訂正のお願い

*No.J-495 アルファロメオ アルファ147 2008年1月(937AB)を下記の通り訂正いたします。

P.5 調査車両および主要諸元

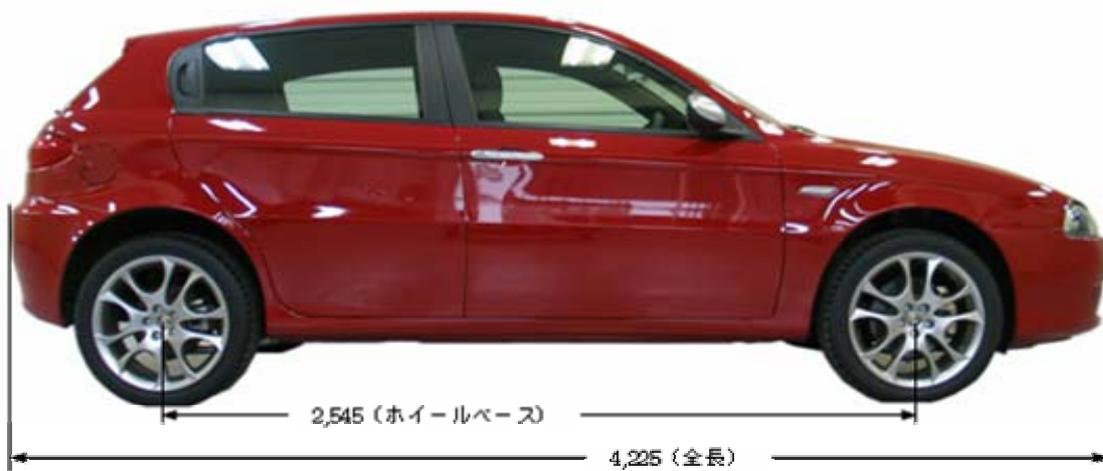
寸法の名称に誤りが有ったため、差し替え願います。
